Mission régionale d'autorité environnementale

**AVIS DÉLIBÉRÉ SUR LE
PROJET D'UNITÉ DE MÉTHANISATION
SUR LA COMMUNE D'OMBRÉE-D'ANJOU (49)**

n° PDL-2023-7102

Implantation retenue des installations du site de méthanisation (Source : Étude d'impact)

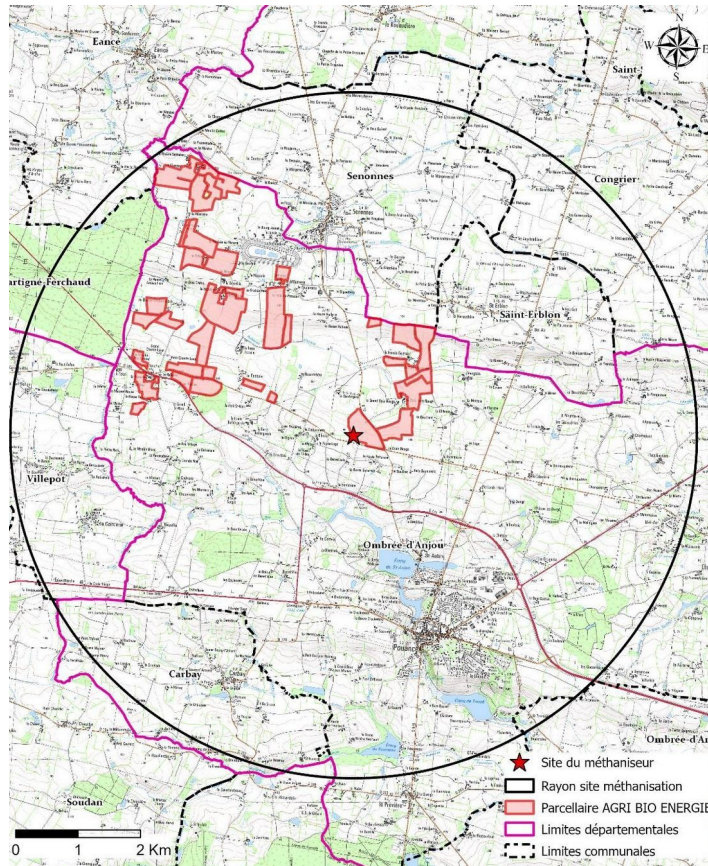
Deux variantes d'implantation des installations de méthanisation sur le site sont également évoquées. Elles sont très similaires : seule l'ampleur de l'impact sur la haie au sud diffère. Toutefois, les deux variantes proposent une voie de circulation interne (qui permettra une circulation importante de camions) longeant la haie multi-strates à forts enjeux notamment avifaune et chiroptères, amplifiant possiblement l'impact de cette voie d'accès sur la faune utilisant la haie. L'analyse d'une variante proposant un autre cheminement des camions sur le site paraît nécessaire.

Un plan des installations de méthanisation davantage lisible permettrait une meilleure compréhension du site par les lecteurs.

- **la justification de l'implantation du chemin d'accès au site par rapport à la zone humide identifiée ;**
- **les différents circuits de raccordement envisagés au réseau de distribution de gaz,**
- **une ou plusieurs variantes d'implantation des installations dans lesquelles la voie de circulation ne longe pas la haie multi-strates,**
- **le choix des différentes exploitations agricoles concernées par le plan d'épandage de secours.**
